Verfahren: Bebauungsplanverfahren Daistler III
Beteiligung der Öffentlichkeit gem. §3 Abs. 1 BauGB

Einspruch zur 2. Öffentlichen Auslegung des Baugebiets Daistler III

Abbildung 1: Auszug aus dem Städtebaulichen Konzept

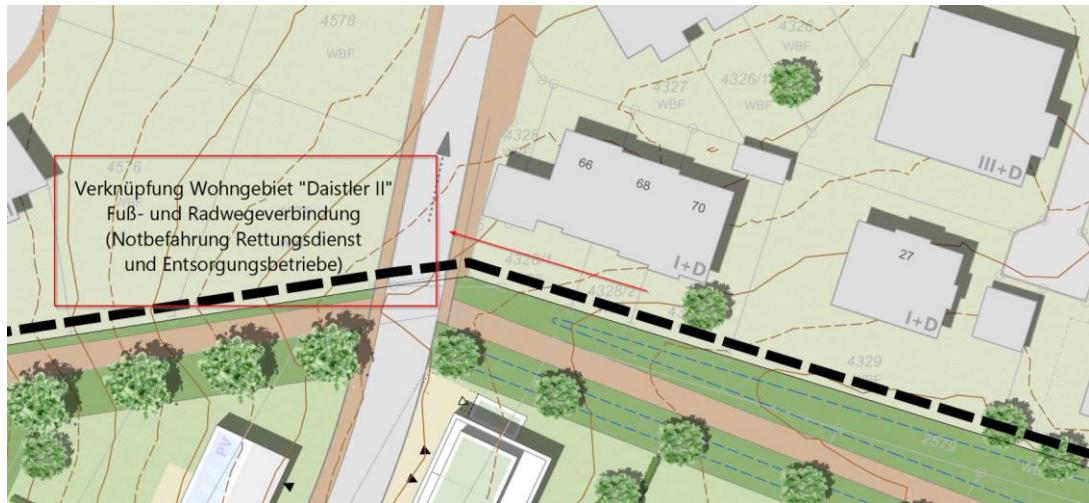
- 2.1. Im Städtebaulichen Entwurf ist im Nordwesten eine Anmerkung bei der Verbindung zum Bestandsgebiet Daistler II „Verknüpfung Wohngebiet Daistler II Fuß- und Radwegverbindung (Notbefahrung Rettungsdienst und Entsorgungsbetriebe)“ platziert. In der bisherigen Kommunikation erfolgte die in Abb. 1 gezeigte Anbindung vollumfänglich, d.h. als Durchgangsstraße für alle Bürger (inkl. deren Kraftfahrzeuge, etc.), nicht nur für den Rettungsdienst, Entsorgungsbetriebe oder als Fußgänger-/Radfahrweg. Im zeichnerischen Teil wird dieser Straßenübergang nicht gesondert erwähnt.

Wir als Anwohner des Bestandsgebiets gehen davon aus, wie auch auf der Informationsveranstaltung vom 15. November 2022 dargestellt, dass an der abgebildeten Stelle (s. Abb. 1) eine für den Allgemeinverkehr nutzbare Straßenanbindung erfolgt um auch die Verkehrssituation am Eingang des Bestandsgebiets zu entlasten. Bitte den städtebaulichen Entwurf korrigieren und entsprechend im Zeichnerischen Teil konkretisieren.
